# 审图常见问题解析

2026年1月 总第30期

# 常见问题20问20答

# 10个典型问题案例剖析

图1 平面图(局部)

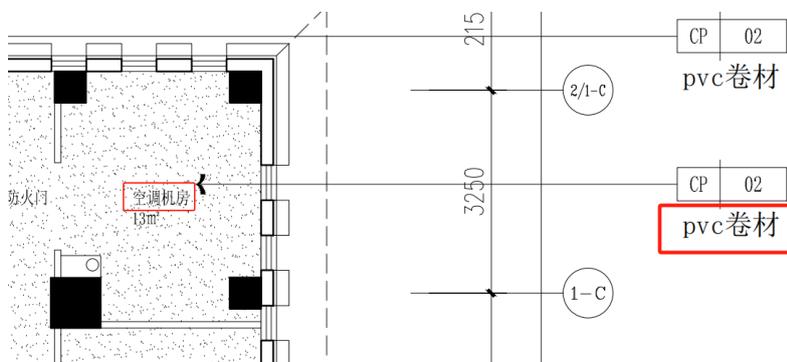
某生产车间改造项目，一层空调机房地面采用燃烧性能等级B1级PVC卷材，违反《建筑防火通用规范》GB 55037-2022第6.5.4条第3款的规定（见图1）。

本项目经过改进，将燃烧性能等级B1级PVC卷材改为A级水泥砂浆地面，满足规范要求。

图1 地下二层柴油发电机房平面(局部)

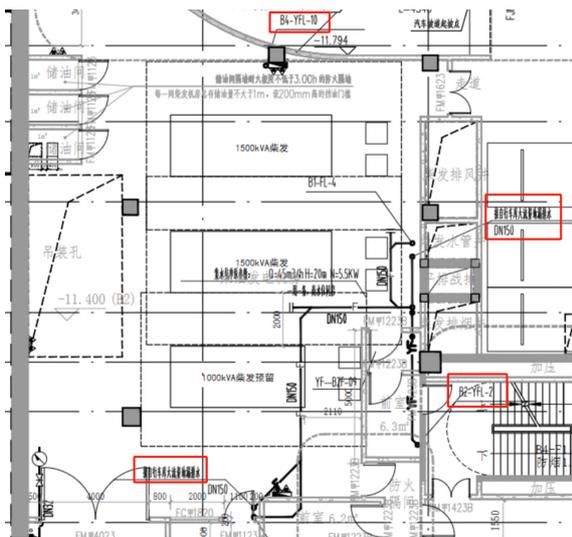
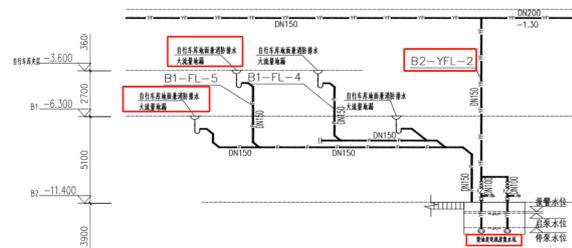
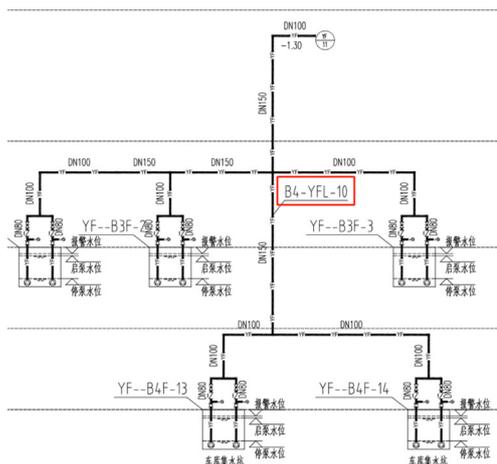
某商业综合体项目，平时使用的柴油发电机房设于地下二层，其上部为自行车库，自行车库排水管设置在柴油发电机房内，见图1、图2，地下四层、地下三层为人防，其集水坑压力排水管B4-YFL-10设置在柴油发电机房内，见图1、图3，违反了《建筑电气与智能化通用规范》GB 55024-2022第2.0.3条第3款“建筑物电气设备用房应符合下列规定：无关的管道和线路不得穿越”的规定。

柴油发电机房属于电气设备用房，因运行需求，有许多与其相关的水、暖、消防、通风管道，而与电气设备运行无关的管道，尤其是水、通风管道不应穿越电气设备用房，以确保电气设备安全。图中柴油发电机房上层和下层的给排水管道进入柴油发电机房，违反了《建筑电气与智能化通用规范》第2.0.3条第3款的规定。

与柴油发电机房运行无关的管道移出柴油发电机房。

图1 某住宅楼地下一层供暖通风平面图

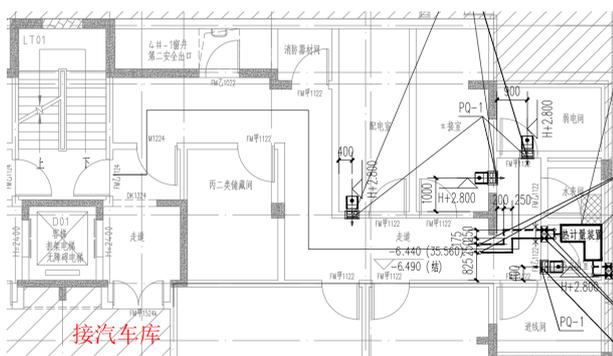
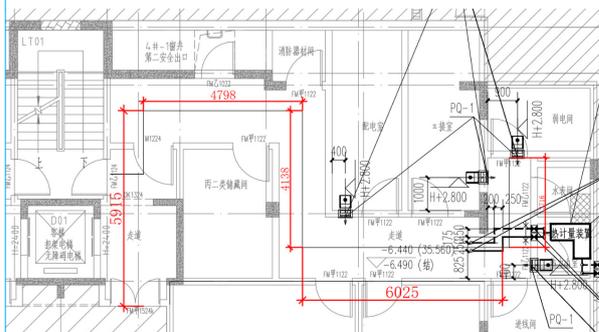
在某住宅楼地下一层供暖通风平面图中，设计在疏散走道绘制了一条实线，从弱电间门口到封闭楼梯间入口之间中心线水平距离，按实线长度作为疏散走道的长度，长度小于20m，未设置排烟设施，如图1所示。

建筑长度确定，即走道一端至另一端的水平距离。当为T形、U形或L形走道，且在端部可以设置外窗时，应为其中任意一段在两端可以设置外窗的水平距离；当为T形、U形或L形走道，且在端部无法设置外窗或外窗无可开启窗扇时，应为其中任意一段水平距离大于20m或40m的走道。图1中计算疏散走道的长度方式是错误的，应以该疏散走道的整体长度即从弱电间门口到地下车库连通口之间的水平距离，如图2所示，整体长度=5.9+4.8+4.1+6.0+2.7=23.5m>20m，则该疏散走道应按《建筑防火通用规范》第8.2.2条第10款规定设置排烟设施。

图5 应急照明双电源箱及集中电源竖向干线系统图(明确四层不单独设置应急照明双电源箱及集中电源)

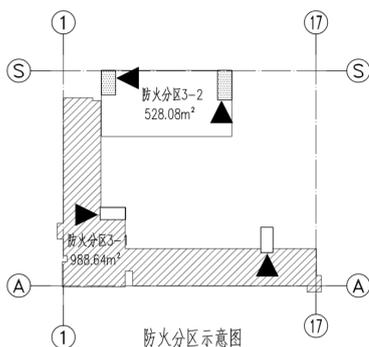
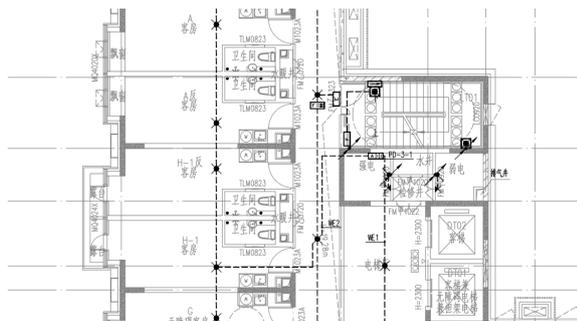
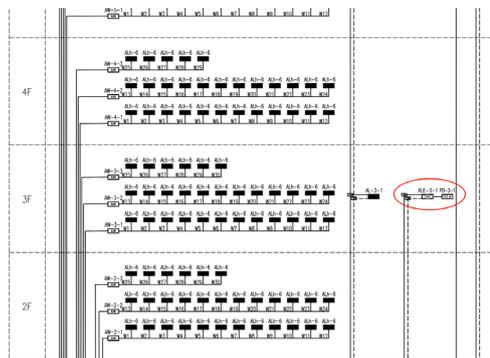
商业楼地上一至三层每层设两个防火分区，其余每层一个防火分区，每个防火分区不超2500m<sup>2</sup>，可见建筑说明（图1）所示。但电气设计师在不同的防火分区共用了应急照明的双电源箱。以四层为例，其为独立防火分区，竖向干线系统图（图5）中可见仅3层设有应急照明配电箱及集中电源。又基于防火分区的示意图（图2）所示，佐证三层及四层均为不同防火分区。现四层应急照明支路由设置于三层的防火分区的集中电源

引来,由三层应急照明平面可见,集中电源除给本层防火分区供电以外(图3),还通过照明支路引上,为四层应急照明供电(图4),可见平面图及系统图均明显违反《建筑防火通用规范》第10.1.6条的规定。

图2 专业队主要出口剖面

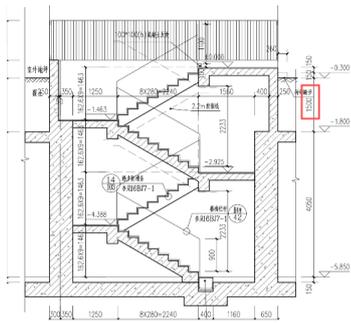
侧与人防工程临空墙相邻,见图1(红色粗线位置)。防护密闭门外的通道出地面段与人防工程在平面图中未脱开一段距离。

且由图2人防出入口详图剖面可知,其人防工程顶板底面与室外地面高差为1.9m(含人防顶板厚0.4m),小于规范第3.3.7条文说明规定的5m要求。综上,该专业队人防主要出入口为附壁式出入口,不满足《平战结合人民防空工程设计规范》第3.3.4条第2款应设置独立式出入口的要求。

图1 某市政场站屋顶层局部平面图

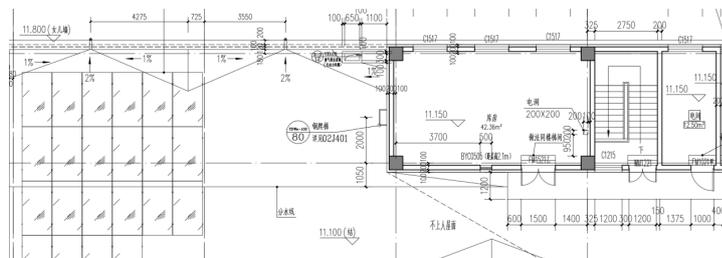
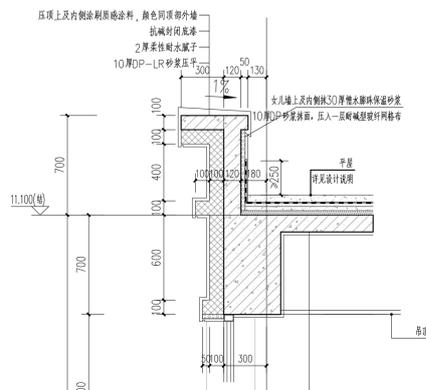
某市政场站综合办公楼屋顶层平面,疏散楼梯间出屋面,局部布置有库房,屋面结构标高11.100m,女儿墙顶标高11.800m,墙身详图中女儿墙高度700mm,上人屋面临空部位未设置防护栏杆,临空部位安全防护高度小于1.1m,不符合《民用建筑通用规范》GB 55031-2022第6.6.1条第2款规定(见图1、图2)。

本案例为市场站内综合办公楼, 疏散楼梯间向屋顶层平面开门, 未设置门禁管理限制, 屋顶平面布置有库房, 屋面存在日常使用功能, 不可避免地有人员到达, 应当判定为上人屋面, 案例中屋顶层平面标注不上人屋面, 与设计实际情况不符。

图1 停车场系统图纸

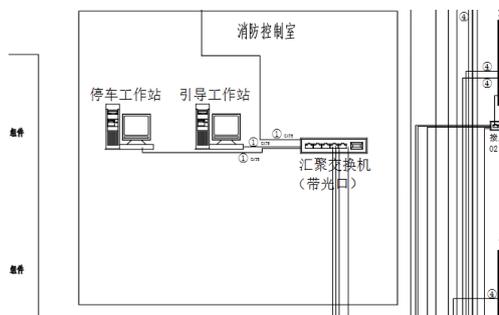
在轨道交通工程报审的智能化图纸中, 停车场管理系统的消防联动控制是一个不能忽略的设计内容, 在某城市轨道交通项目中, 作为弱电智能化设计的子系统之一, 在设计说明的停车场系统功能中未见消防联动控制相关文字, 不满足规范要求。

在停车场系统图纸中, 虽然停车场系统工作站设置在消防控制室中, 未见消防联动控制相关接口, 不满足规范要求。详见图1

(1) 在设计说明图纸部分停车场系统章节的系统功能描述中,增加相关消防联动控制功能的内容。

(2) 在停车场系统图纸中,增加与火灾自动报警系统的接口,增加紧急状态下人工开启装置。

图1 地下一层局部平面图

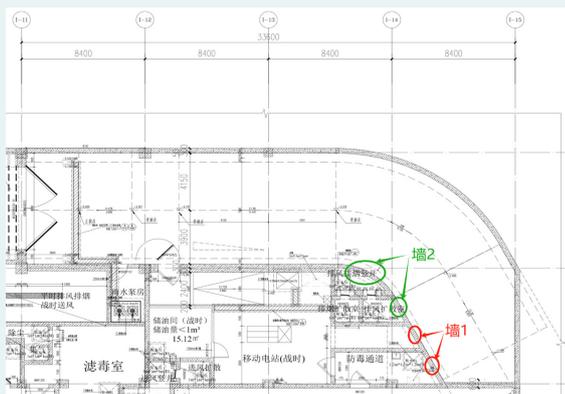
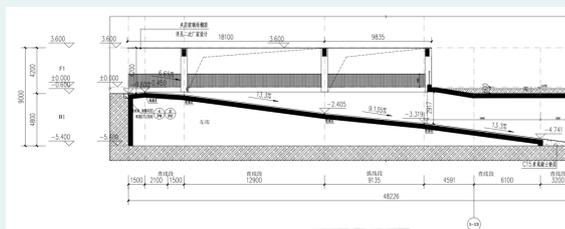
某项目地下一层，平时为汽车库，战时为甲5级二等人员掩蔽所，坡道平面及剖面如图1、图2，坡道内墙内侧为人防地下室，坡道自13轴右侧4591mm处至坡道入口之间无顶板；图中的坡道及移动电站均位于地上建筑范围以外。图中存在如下问题：1.坡道无顶盖范围的临空墙（墙1及墙2）直接面对室外；2.坡道内墙上12轴右侧的防护密闭门未采取防护措施。

图1中13轴右侧4591mm为坡道无顶盖范围的起始点，该点左侧一定范围及右侧全部范围，常规武器可能直接命中坡道墙体，核爆炸冲击波可以无阻碍地直接冲击坡道内墙，坡道内墙墙1、墙2相当于甲5级人防的室外临空墙，荷载如何取值无规范依据。

坡道内墙上12轴右侧的防护密闭门设置在直通式坡道中且沿通道侧墙设置，应采取保护措施。

问题一的临空墙直接面对室外，不利于战时防护安全，甲5级临空墙荷载如何取值无规范依据。最直接有效的办法是将坡道顶板延伸至墙1的右下端以下，使墙1成为地下室的临空墙，人防等效静荷载可按规范要求取值。这样修改后，注意墙1在坡道入口处，应按室外直通出入口临空墙，常规武器爆炸距离小于5m，常5、常6的临空墙等效静荷载大于同级别的核武器爆炸等效静荷载。但从坡道剖面看，本项目的坡道顶板不具备延伸的条件。

如果建筑专业有修改的可能，可将坡道在某处与地下室脱开，例如在13轴右侧将坡道与地下室脱开一定距离，坡道内墙与地下室外墙之间变成室外

如果建筑专业没有修改的条件，可以按《平战结合人民防空工程设计规范》第3.2.12条的要求，战时在墙1、墙2外侧覆土，覆土的断面应为梯形，其上部水平段的宽度不应小于1.0m。此做法需要注意，战时覆土落在坡道底板上，坡道底板应考虑覆土荷载及人防等效静荷载，并满足人防构造要求，支承坡道底板的墙体也应按人防构件的要求设计。

问题二的防护密闭门右侧应设壁柱，壁柱宜突出墙面250~300mm，壁柱距门洞边不应小于200mm，宜为250~300mm，对防护密闭门的保护比较有效且不影响安装。
